Reactie op voorstellen consultatietrajecten Lelystad Airport

Referentienummer CS/PPM/2017/404
Versienummer 2.0
Versiedatum 14 februari 2018

Status Definitief

Figuur 4-1 Geconsulteerd ontwerp Lelystad CTR

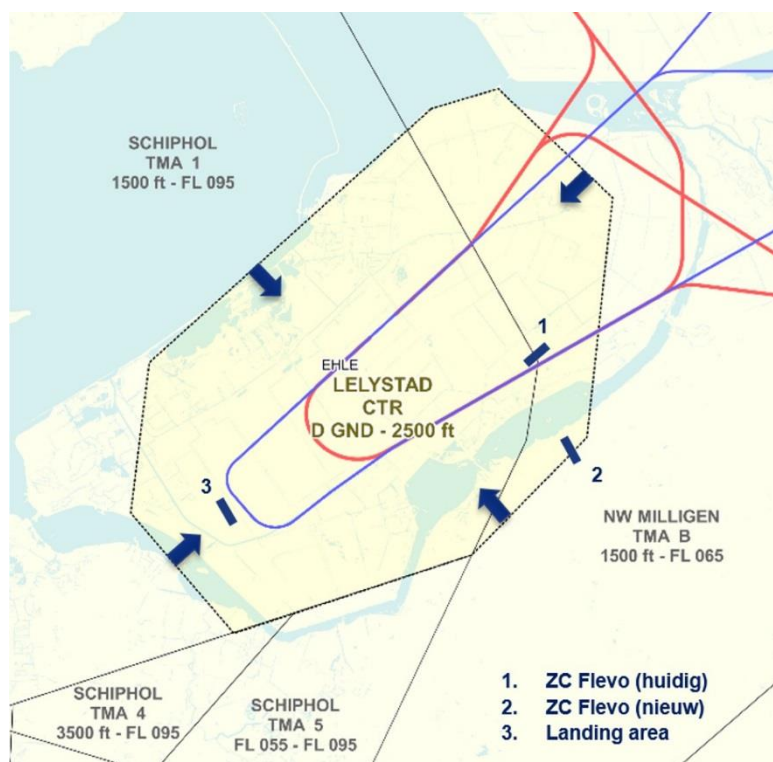
Er zijn diverse voorstellen gedaan door luchtruimgebruikers om het vanuit de toren gecontroleerde luchtruim (CTR) op Lelystad Airport te verkleinen en enkele specifieke activiteiten binnen de CTR toe te staan. LVNL en CLSK zien mogelijkheden om deze voorstellen in belangrijke mate te honoreren. De CTR is aan de hand van de gedane voorstellen verkleind en zal nu drie zeemijl (5,6 km) aan weerszijden vanaf de vliegroutes lopen. Dit is de minimale grootte die nog voldoende veiligheidsmarges bevat. Aan de noord- en zuidzijde ontstaan hierdoor corridors waarlangs de kleine luchtvaart Flevoland kan passeren. Hierdoor ontstaat meer ruimte voor de kleine luchtvaart buiten de Lelystad CTR. De luchtverkeersleiding hoeft geen toestemming te geven voor het vliegverkeer om het betreffende

luchtruim in te vliegen. Daarom is ook geen radiotelefonielicentie benodigd. De kleine luchtvaart kan vrijelijk door dit luchtruim vliegen.

Het gebruik van de 'Simulated Forced Landing Area' waar noodlandingen worden geoefend als onderdeel van de vliegopleiding, blijft mogelijk binnen de CTR. Door de verkleining van de CTR ontstaat tevens meer ruimte in Gelderland waar zweefvliegclub ZC Flevo thans zoekt naar een nieuwe locatie. Zij kunnen op het huidige terrein blijven vliegen tijdens de overgangsfase naar de nieuwe vaste locatie⁴.

Figuur 4-3 Geconsulteerd ontwerp Lelystad TMA

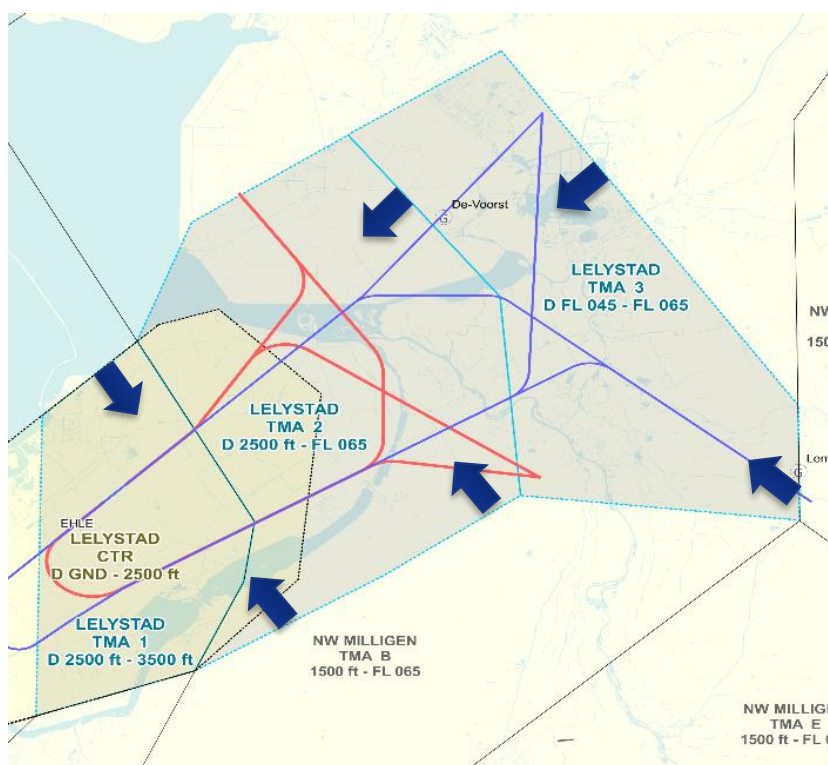
Er zijn diverse voorstellen gedaan door luchtruimgebruikers om de TMA te wijzigen. De TMA is de zone rondom de CTR waarbinnen het naderend en vertrekkend verkeer rondom de luchthaven wordt gecontroleerd. De TMA is in het nieuwe ontwerp aan de hand van de gedane voorstellen aan de noordwestzijde verkleind. Hierdoor komt meer luchtruim beschikbaar waar de kleine luchtvaart zonder toestemming te vragen aan de luchtverkeersleiding, gebruik van kan maken. Het lateraal verkleinen van de TMA op andere locaties is niet mogelijk, voornamelijk omdat voldoende ruimte nodig is om vliegtuigen op veilige afstand van elkaar te laten passeren. Figuur 4-4 toont het ontwerp van de routes binnen de TMA.

Tot slot is voorgesteld om binnen de TMA een Radio Mandatory Zone (RMZ) en Transponder Mandatory Zone (TMZ) in te stellen ten behoeve van kleine luchtvaart. Hiermee krijgt dit verkeer vrije toegang tot de TMA, zonder verplicht de verkeersleider via de radio op te roepen. Om een dergelijke verlichting van de werklust voor vliegers en verkeersleiders mogelijk te maken moet de luchtruimklasse van de TMA worden gewijzigd naar klasse E. Dit is echter niet in lijn met de in Nederland gehanteerde 'Criterium Catalogus Luchtruim⁵' (CCL) voor het beheersen van de risico's van een luchtruim waarin grote hoeveelheden VFR en IFR vluchten vliegen. Luchtruim met klasse E wordt namelijk niet gecontroleerd door luchtverkeersleiding. Dit betekent dat er geen verplichting is voor het overige verkeer aanwijzingen op te volgen, terwijl dat in gecontroleerd luchtruim wel moet. Mede hierdoor stuit dit op veiligheidsbezwaren bij de luchtvaartmaatschappijen voor groot verkeer. De TMA is daarom geclassificeerd als klasse D. Klasse D is evenwel volledig toegankelijk voor de kleine luchtvaart; er is alleen toestemming van de luchtverkeersleiding nodig en de vlieger dient over een radiotelefonielicentie te beschikken.

In 2018 zal een initiatief met LVNL/CLSK en KNVvL/AOPA worden gestart, waarbij de toepassing van een concept met RMZ/TMZ in (delen van) het Nederlandse luchtruim wordt onderzocht.

Figuur 4-6 Nieuw ontwerp voor wachtgebied

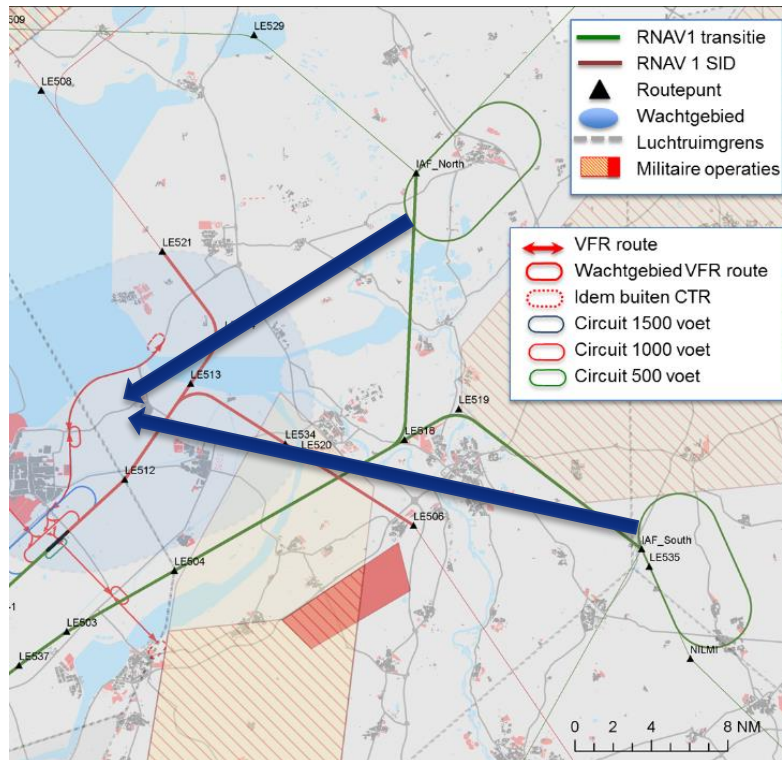
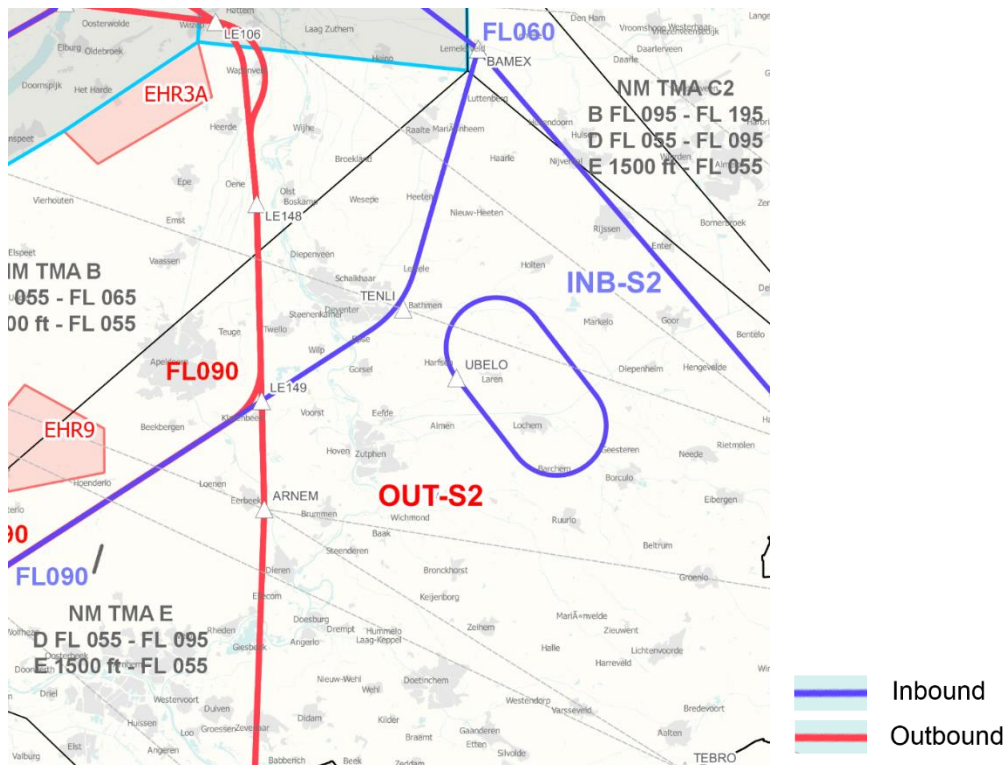
Over de hoogtes en locaties van de wachtgebieden zijn veel zorgen geuit door zowel luchtruimgebruikers als omwonenden. Luchtruimgebruikers hebben voorgesteld beide

wachtgebieden bij de IAF Noord (Steenwijkerland) en IAF Zuid (Lemelerveld) te vervangen door een enkel wachtgebied boven het vliegveld Lelystad, in lijn met de situatie bij de luchthaven Eindhoven, zodat het luchtruim in de omgeving van IAF Noord en IAF Zuid niet beperkt wordt voor zweefvliegen. Daarbij wordt voorgesteld een nieuw wachtgebied voor twee vliegtuigen boven vliegveld Lelystad te realiseren, onder wachtgebied ARTIP van Schiphol. Onderstaande figuur toont het geconsulteerde ontwerp voor de wachtgebieden en geeft schematisch het voorstel weer voor het verplaatsen van de wachtgebieden naar ARTIP.

Er is er een alternatieve oplossing gevonden die voldoet aan de uitgangspunten, en tegemoet komt aan zorgen van de omgeving. Dit houdt in het verplaatsen van wachtgebieden bij Steenwijk en Lemelerveld door één andere - hoger gelegen - locatie boven de noordelijke Achterhoek (in NM TMA E). Gelet op de ervaringen bij Eindhoven wordt verwacht dat het wachtgebied ongeveer 1 keer per kwartaal wordt gebruikt. Deze oplossing beperkt de overlast voor omwonenden doordat dit wachtgebied op FL090 gerealiseerd wordt in plaats van FL060 (of te wel op 2.700 meter in plaats van 1.800 meter), en wordt mogelijke overlast bij Steenwijkerland, Weerribben en Lemelerveld gereduceerd. Hiermee wordt tegemoet gekomen aan wensen van zowel bewoners als luchtruimgebruikers. Figuur 4-6 toont het ontwerp van het nieuwe wachtgebied.

Figuur 4-8 Geconsulteerd ontwerp sector 1 bij zuidwestelijk baangebruik

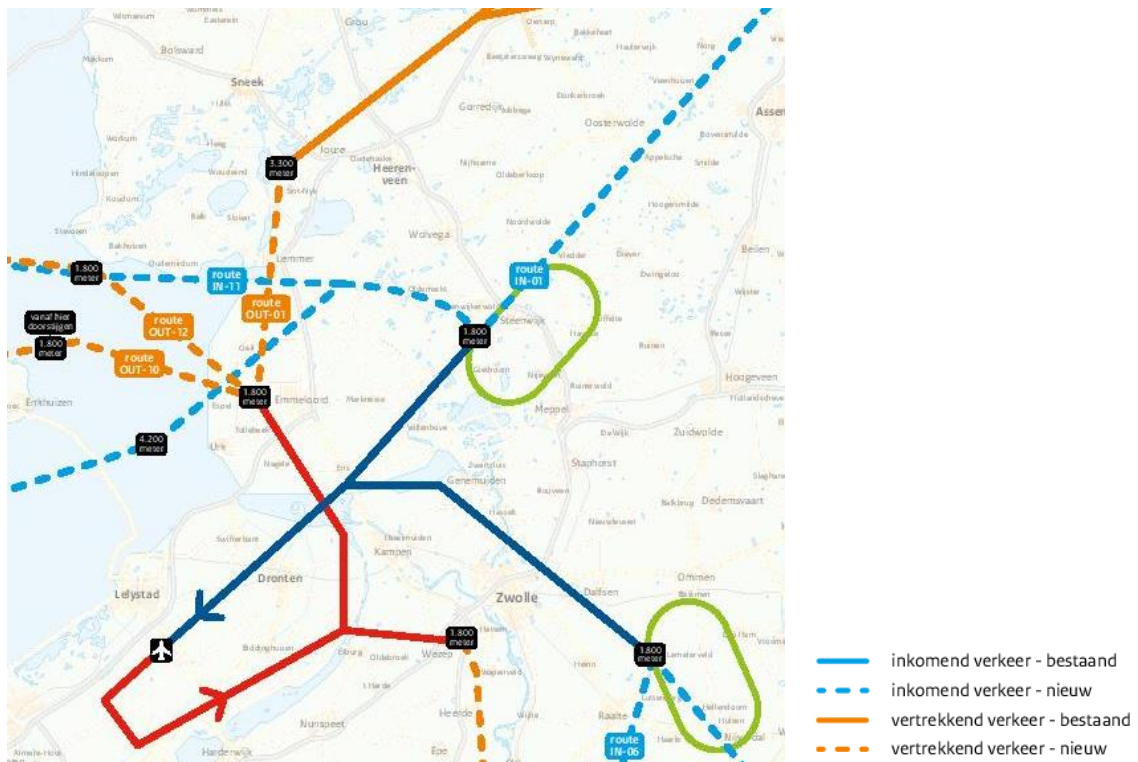
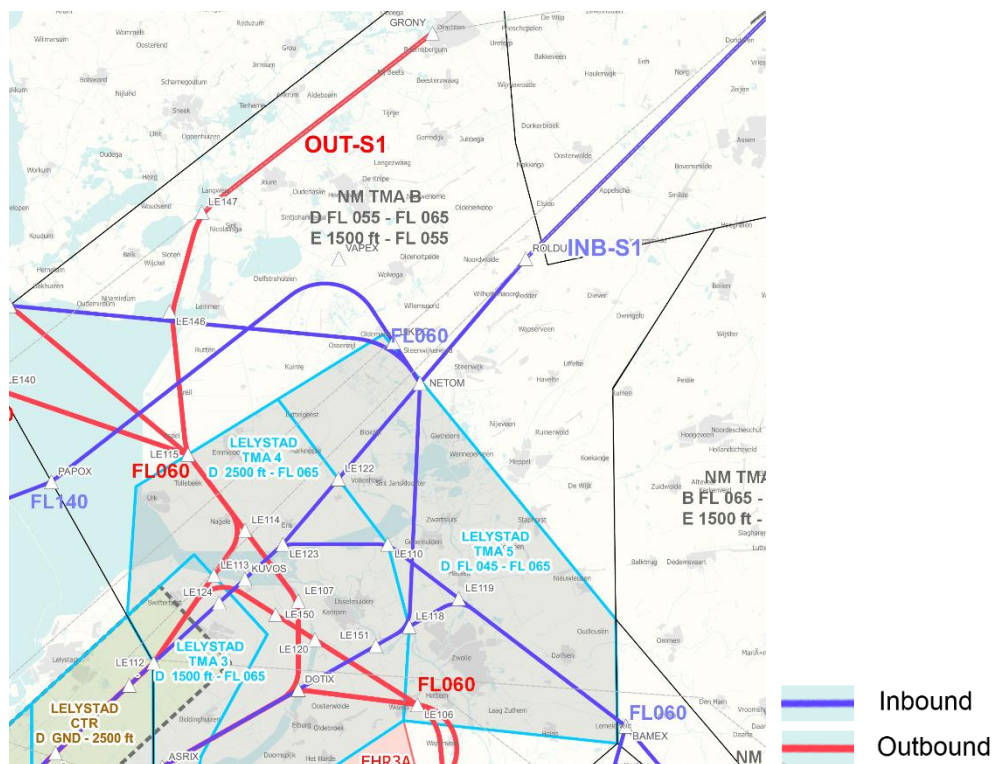
Zowel de bewonersdelegatie als de provincie Friesland hebben diverse voorstellen gedaan om de route van Lelystad Airport vanuit en naar het noorden aan te passen. Dit heeft met name betrekking op het toepassen van glijvluchtnaderingen, het ontzien van Lemmer, en natuurgebied de Weerribben. Zie Figuur 2-1 (pagina 5) voor een illustratie van de vijf luchtruimsectoren in Nederland.

In de internetconsultatie en door de bewonersdelegatie is het voorstel gedaan om de noordelijke vertrekkende route om Lemmer heen te leggen (zie Figuur 4-8). Dit is mogelijk en het ontwerp is hierop aangepast. Dit heeft naar verwachting een positief effect op de hinder. In dit gebied gelden geen formele hoogterestricties, wat betekent dat verkeer onbeperkt door kan klimmen mits de verkeerssituatie dit toelaat. Figuur 4-9 toont het nieuwe ontwerp van de aansluitroutes van en naar sector 1.

De nadering vanuit sector 1 zal in de praktijk in glijvlucht worden uitgevoerd mits dit niet leidt tot interferentie met Schiphol verkeer. Het volledig ontwerpen van de route als CDA naar Lelystad is echter niet mogelijk, omdat een vlucht die een CDA uitvoert in zijn dalprofiel rekening houdt met een ononderbroken, onverstoorde daling. Dit vereist dat het gebied vanaf de hoogte waarop de daling wordt ingezet vanuit sector 1 tot de hoogte van de IAF (Steenwijkerland), het punt waar vliegtuigen het luchtruim rondom Lelystad binnen vliegen, vrij is van ander verkeer. Dit is in het geval van de route naar IAF Noord een dusdanig groot gebied waar veel Schiphol verkeer vliegt dat deze onverstoorde nadering niet kan worden gegarandeerd en dus interferentie met Schiphol verkeer kan optreden.

Het verhogen van de IAF Noord zelf is niet mogelijk omdat dit negatieve effecten heeft op de capaciteit voor Schiphol.

Daarnaast is in het huidige routeconcept, na veelgehoord commentaar, de route nabij de Weerribben geoptimaliseerd. IN-13 bevat nu een grotere bocht richting IAF Noord waardoor de Weerribben grotendeels wordt ontzien.

Figuur 4-11 Ontwerp aansluitroutes van en naar sector 2

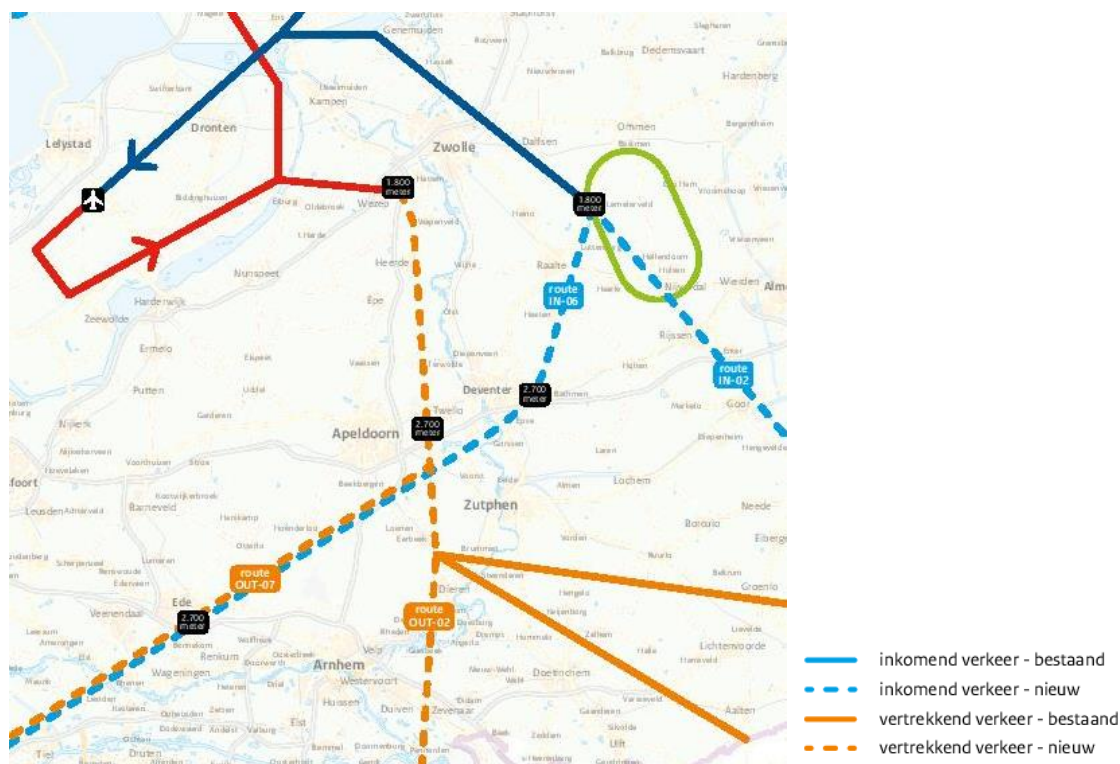
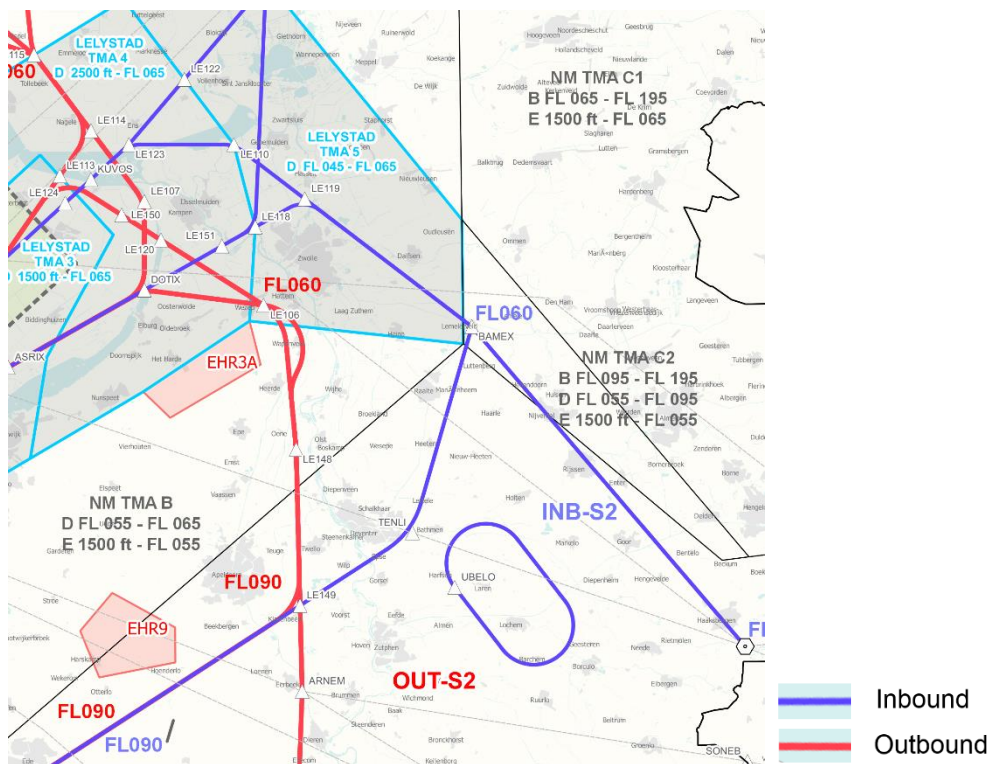
Voor het verkeer vanuit sector 2 (oosten) stellen de bewonersdelegatie en de provincie Overijssel – net als voor sector 1 - voor om de naderingsroute met een glijvlucht (CDA) uit te voeren. Daarnaast adviseert de bewonersdelegatie om het inkomend verkeer te laten kruisen boven het uitgaande verkeer, zodat het verkeer boven Zwolle hoger vliegt.

Voor de vertrekroutes naar sector 2 zijn zowel door de bewonersdelegatie als tijdens de internetconsultatie voorstellen gedaan om enkele woonkernen te ontzien. LVNL/CLSK heeft voor twee specifieke verzoeken oplossingen uitgewerkt. Ten eerste is in het definitieve ontwerp de route oostelijk van Heerde en ten tweede ook oostelijk om Oene gelegd, om geluidhinder in beide dorpen zo veel mogelijk te beperken (Figuur 4-11).

Verkeer vanuit sector 2 zal in de praktijk vanaf RKN (grens met Duitsland) een glijvlucht maken tot Zwolle. Dit verkeer zal hoger vliegen over IAF Zuid nabij Lemelerveld dan in het geconsulteerde ontwerp. Omdat bij bepaalde weerscondities (zoals flinke meewind) het kan voorkomen dat een vliegtuig boven FL060 uitkomt bij IAF Zuid, is de afspraak gemaakt dat er bij IAF Zuid gevlogen wordt op een hoogte van FL060 of hoger. Daarmee wordt invulling gegeven aan de wens van de bewonersdelegatie en de provincie Overijssel.

Vanaf Zwolle wordt in de praktijk een glijvlucht gemaakt naar de baan bij zuidwestelijk baangebruik. Dit is niet geheel mogelijk bij noordoostelijk baangebruik, aangezien er dan deels horizontaal moet worden gevlogen boven Flevoland, onder de Schiphol TMA.

Verkeer van sector 3 zal wel op FL060 vliegen over IAF Zuid, omdat dit verkeer in het ontwerp onder het Schipholverkeer moet blijven op de route naar IAF Zuid. Figuur 4-11 toont het nieuwe ontwerp van de aansluitroutes van en naar sector 2.

Figuur 4-13 Nieuw ontwerp aansluitroutes van en naar sector 3

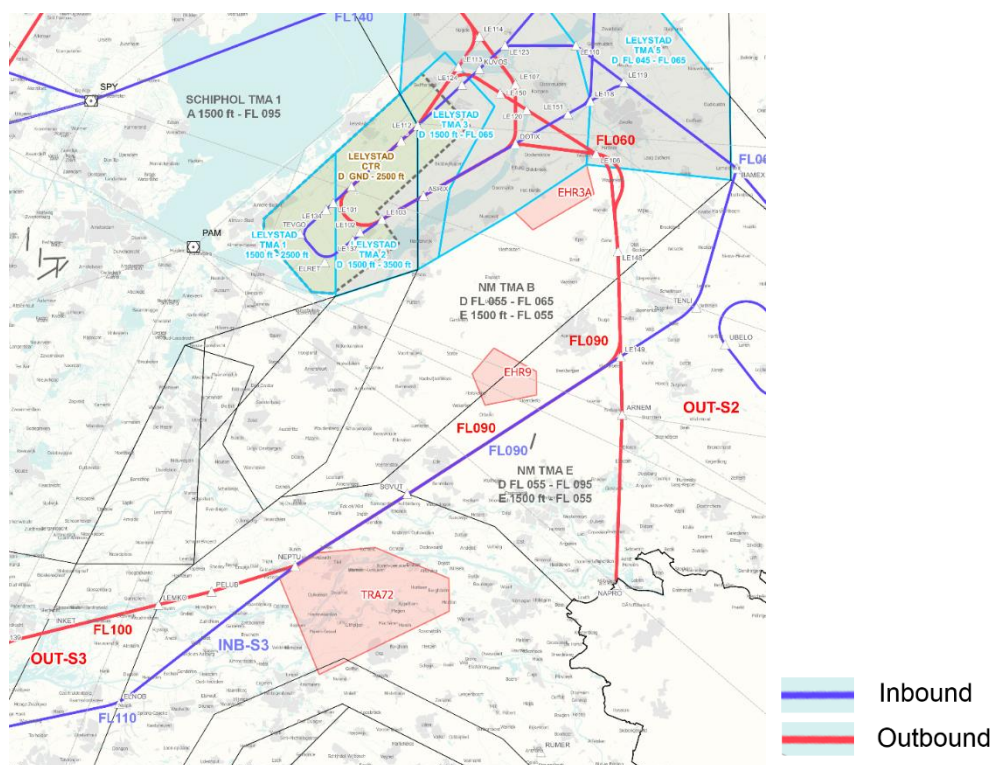
Naar aanleiding van een Bestuurlijk Overleg in december 2017 met diverse provincies is gevraagd om specifiek voor de routes over Wezep en Ede een uiterste inspanning te doen om de overlast tot een minimum te beperken. Ter hoogte van Ede is een alternatieve route mogelijk, die weliswaar ten koste gaat van de flight efficiency, die minder over bebouwd gebied loopt. De alternatieve route loopt dan niet over Ede. Wethouders in de betreffende regio zijn geïnformeerd over dit alternatief. Uit de validatie van de routes moet blijken of dit alternatief ook operationeel werkbaar is.

De bewonersdelegatie heeft de suggestie gedaan af te zien van de aansluitroutes op sector 3 (van en naar het zuiden van Nederland) en in plaats daarvan gebruik te maken van de in- en uitvliegroute van en naar sector 2 of sector 4. Eén van de uitgangspunten voor het ontwerp is dat de luchthaven ontsloten wordt vanuit alle richtingen/sectoren, omdat extra omvliegen zeer ongewenst is voor luchtvaartmaatschappijen en tot additionele geluidhinder leidt op andere

Provincie Gelderland heeft gevraagd een eerdere routewijziging terug te draaien, waarbij inkomend verkeer ten zuiden en oosten van Arnhem vliegt (deze route was conditioneel). Het terugdraaien van deze routewijziging is niet mogelijk vanwege militaire oefengebieden en de beperkt beschikbare capaciteit van het militaire luchtruim rond Eindhoven.

locaties. Daarnaast leidt het opheffen van deze route naar sector 2 of sector 4, tot meer hinder in deze sectoren. Ook hebben de routes van en naar sector 4 en 5 een beperkte capaciteit. Het toevoegen van de verkeersvolumes van sector 3 leidt tot extra interferentie met het Schipholverkeer en dus daling van de capaciteit voor Schiphol. Het voorstel is daarom niet haalbaar.
